监 理 通 知 单

工程名称:河北邢台志和玻璃 1.58MW 分布式光伏发电项目

编号: ZHJL-TZD-005

事由: 关于结构加固施工质量问题事宜。

附图 (安装不正确):

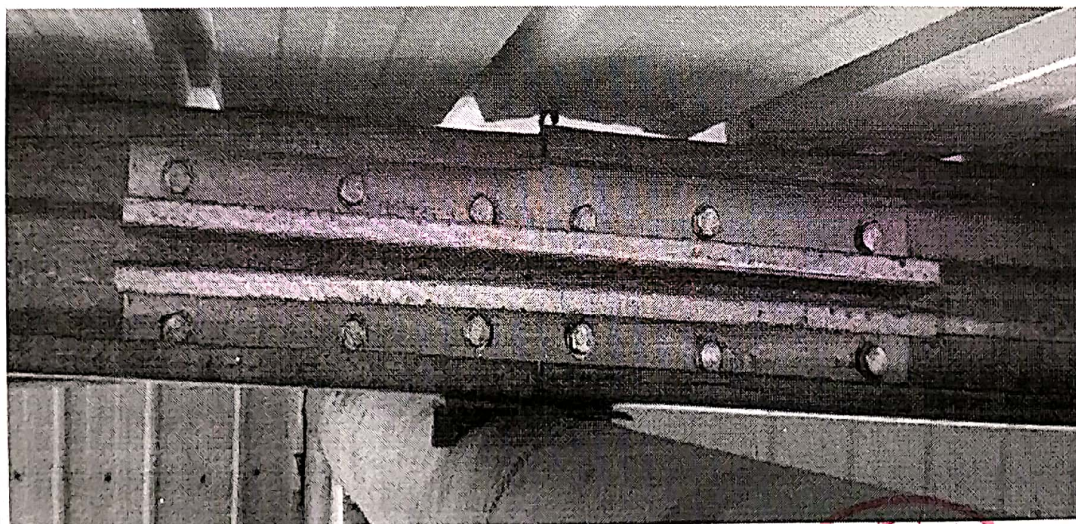
内容: 对贵单位 2#厂房结构加固檩条安装施工进行检查, 发现你单位部分内衬 C 型钢檩条安装不正确, 与设计图纸不符, 因厂房屋檩条尺寸偏小与设计不符造成内衬檩条无法正常安装, 而私自改变安装形式。

现要求你单位出具设计变更单报监理部审核, 按设计要求对内衬 C 型钢檩条进行二次切割加工后再进行安装, 对安装不正确的内衬檩条进行整改, 整改完成后报监理项目部复查。
